Název a číslo stavby: **Tramvaj Plotní - soubor staveb - etapa 2-4**

Věc: **Vyjádření k předložené ZBV č. 3/51.3 – SO 300.11.3/1– Komárovské nábřeží - Dornych - Zrušení stávající kanalizace**

**Průvodní list zařazení do skupiny
pro ZBV číslo: 3/51.3**

Zrušení stávající kanalizace DN 300 - 110 m

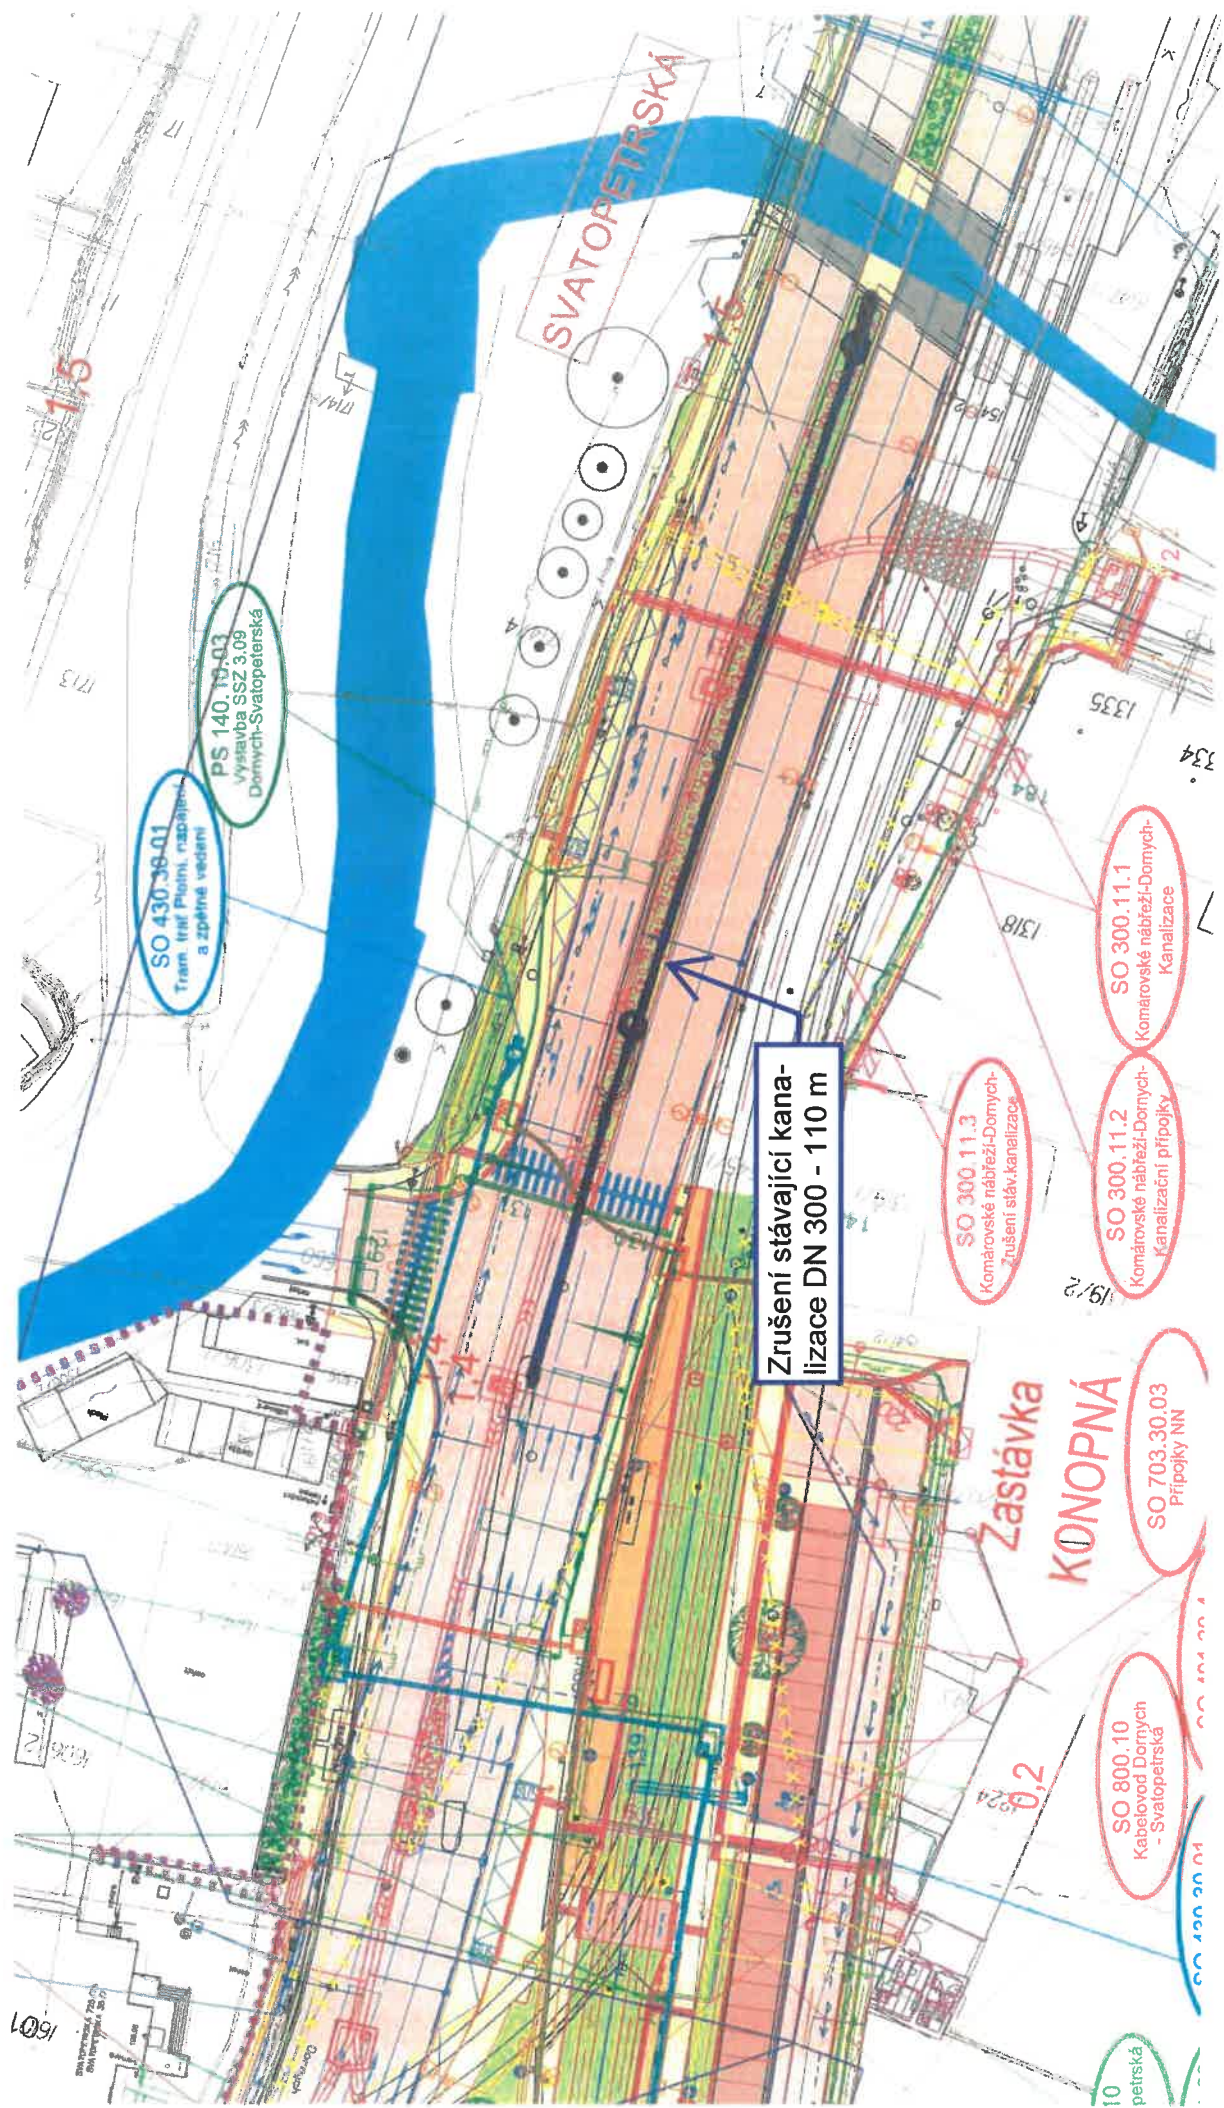
Tato ZBV řeší nalezení staré stávající kanalizace na ulici Svatopetrské. Při realizaci nové kanalizace na ulici Svatopetrské zhotovitel objevil starou stávající kanalizaci, která nebyla zanesena v projektu zadávací projektové dokumentace. Zhotovitel provedl monitoring stoky, aby se zjistilo, zda je stoka stále funkční a používaná. Po monitoringu bylo zjištěno, že stoka již není funkční, proto na Pokyn správce stavby č. 13 a se souhlasem ŘSD byla kanalizace zalita popílkocementovou suspenzí v délce 110 m v DN 300.

- zrušení (likvidace) staré kanalizace na ulici Svatopetrská
